**EMPRESA MARANHENSE DE ADMINISTRAÇÃO PORTUÁRIA-EMAP
ESCLARECIMENTO SOBRE EDITAL DE LICITAÇÃO
CONCORRÊNCIA Nº 004 /2018 – EMAP**

A Comissão Setorial de Licitação - CSL da Empresa Maranhense de Administração Portuária - EMAP, nos termos do subitem 2.1 do Edital, torna público aos interessados, com base nas informações obtidas pela Gerência de Projetos da EMAP, **RESPOSTA A PEDIDO DE ESCLARECIMENTO** feito pela empresa **VETOR ENGENHARIA CIVIL E OBRAS PORTUÁRIAS**, sobre itens do Edital da Licitação Pública da Concorrência Nº 004/2018 – EMAP, cujo objeto é a Contratação de Empresa Especializada para execução da Recuperação Estrutural dos Berços 103 e 106 (meso e superestrutura) e Recuperação Catódica dos Berços 101 e 102, no Porto do Itaqui em São Luís – MA. Sobre os questionamentos prestam-se os seguintes esclarecimentos:

Figura 2: Representação da proximidade do ramal de água com o paramento do berço

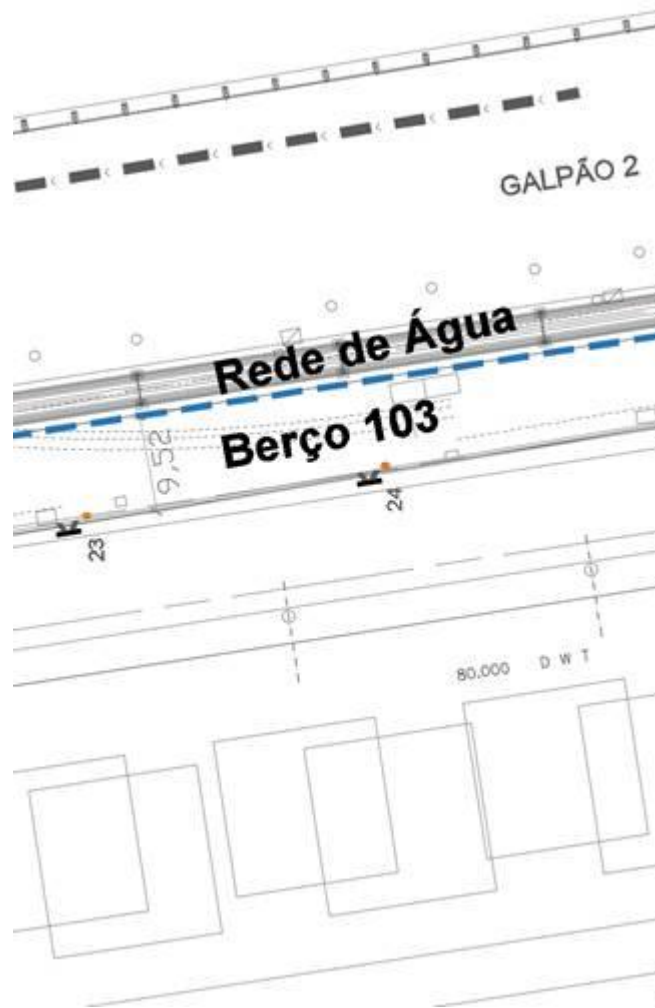
9) “Como se dará o fornecimento de água e energia elétrica nas frentes de serviço? Solicitamos informar a vazão da água e local do ponto de distribuição para energia informar a tensão e voltagem.”

Resposta: Informa-se que a tensão é de 380V na área primária onde ocorrerão as atividades. Quanto à água, o ponto de distribuição será o mais próximo possível do local dos serviços. Aproximadamente a 10 metros do paramento passa um ramal de água (ver figura 2. Quanto à vazão, não temos esta informação.
